Plus Energia Sp. z o.o.

KARTA AKTUALIZACJI nr 2/2019
Instrukcji Ruchu i Eksploatacji Sieci
Dystrybucyjnej

Niniejsza Karta Aktualizacji zmienia postanowienia Instrukcji Ruchu i Eksploatacji Sieci Dystrybucyjnej („IRiESD”),

Data zatwierdzenia: 26.09.2019 r.

Rys.3. Charakterystyka sterowania mocą bierną w funkcji napięcia wymagana przez OSDn.

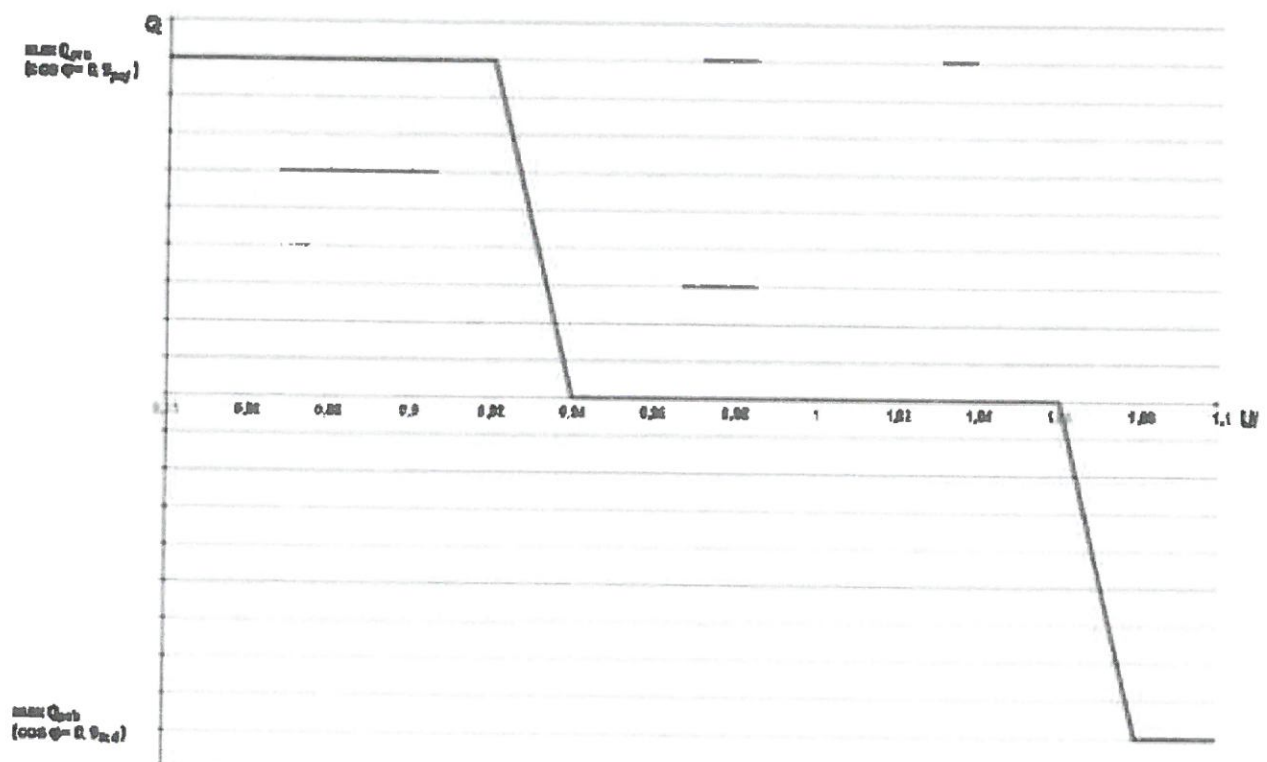
W trybie Q(U) sterowanie odbywa się według krzywych przedstawianych na rys. 3 i 4. Charakterystyka Q(U) ma być konfigurowalna w celu ewentualnego dostosowania pracy mikroinstalacji do warunków napięciowych w miejscu przyłączenia mikroinstalacji. Zmiana charakterystyki wymaga uzgodnienia z OSDn, a właścicielem mikroinstalacji. Dodatkowo, konfigurowalna ma być dynamiczna odpowiedź sterowania, filtr pierwszego rzędu powinien mieć nastawioną stałą czasową na czas 5 s, czas do osiągnięcia 95% nowej nastawy w wyniku zmiany napięcia ma wynosić 3 stałe czasowe.

Rys.5. Charakterystyka sterowania współczynnikiem mocy $\cos \varphi$ w funkcji generowanej mocy czynnej wymagana przez OSDn.

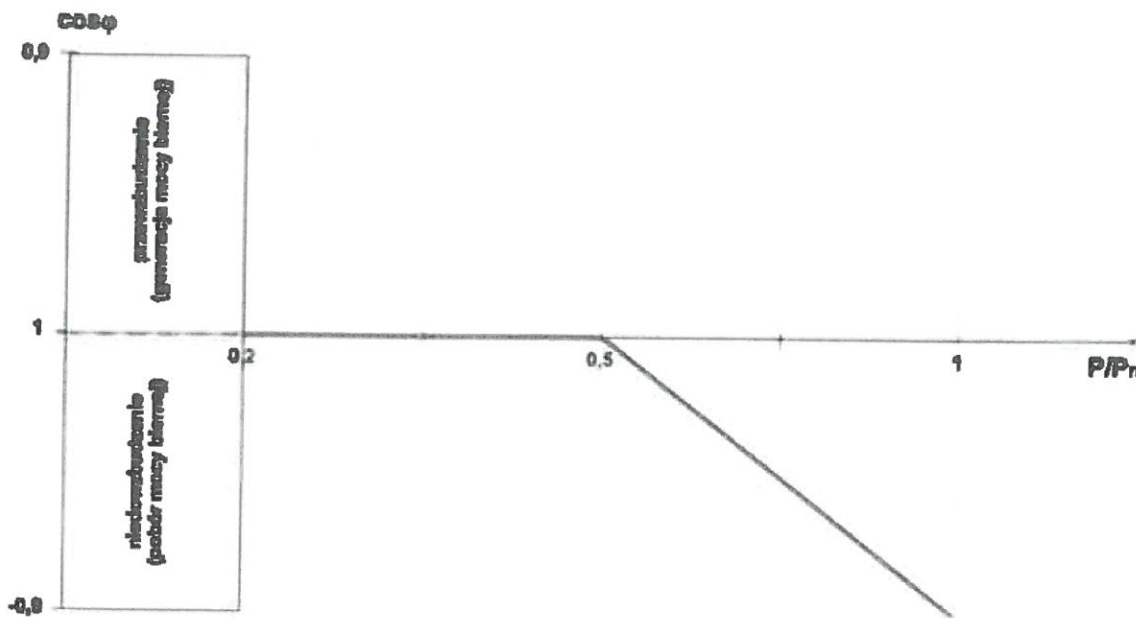
W trybie $\cos \varphi (P)$ sterowanie odbywa się, według krzywej przedstawionej na rys. 5. Nastawione nowe wartości wynikające ze zmiany mocy czynnej generowanej muszą być nastawione w ciągu 10 s. Zaleca się, aby szybkość zmiany mocy biernej następowała

w takim samym czasie jak szybkość zmiany mocy czynnej i była zsynchronizowana z szybkością zmiany mocy czynnej.
